OPERATION ECOLOGIK

Note Complémentaire au Cas par Cas

22402-EHY-EIM-NT-003-A

Une demande d'examen au cas par cas sur ce projet a été déposée le 8 décembre 2022 à la DGTM enregistrée sous la référence STECT/2022-322, à la suite de quoi une demande de compléments a été envoyée par courrier le 14 décembre 2022, reçue le 15 décembre 2022.

Figure 1 : Plan de référence parcellaire

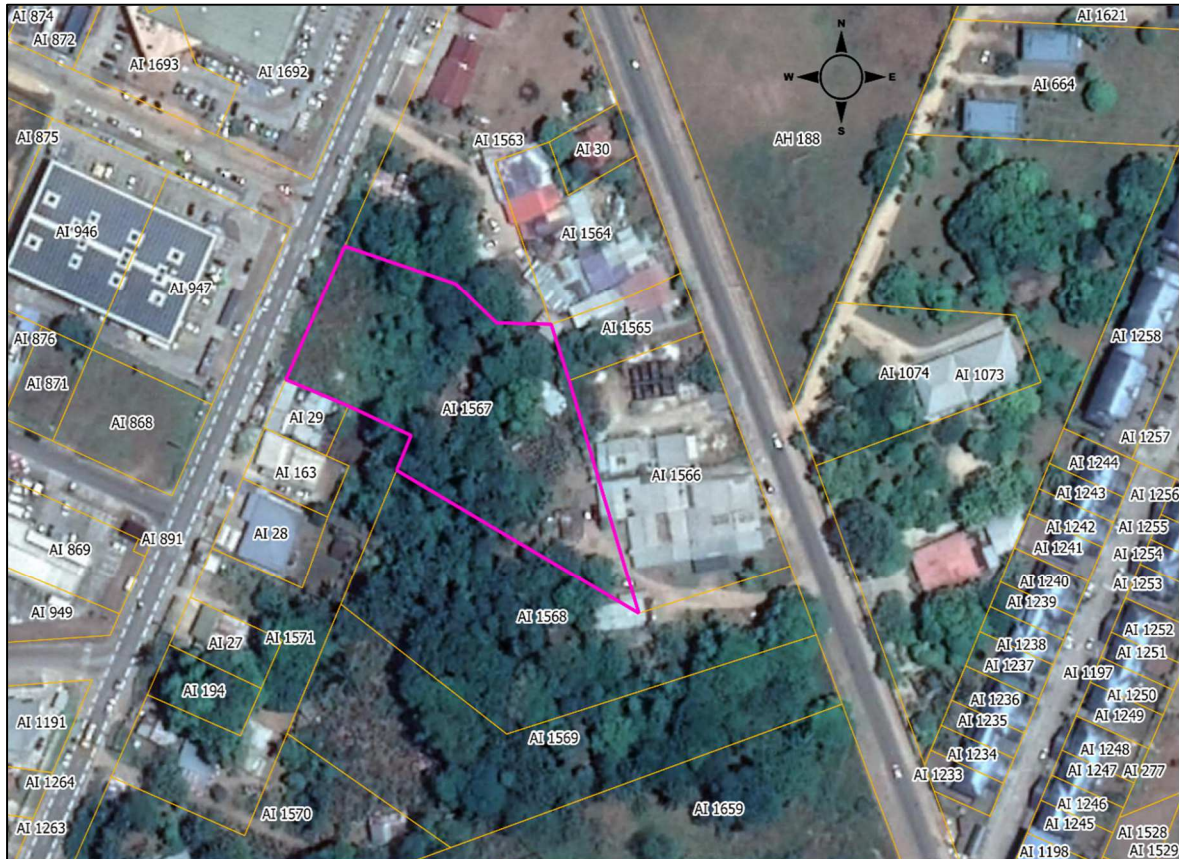
- Bien vouloir indiquer la référence de la parcelle concernée par le projet ;

Le projet est localisé sur la parcelle AI 1567 de la commune de Saint-Laurent-du-Maroni. La figure ci-après présente la localisation du projet sur vue aérienne et cadastral.
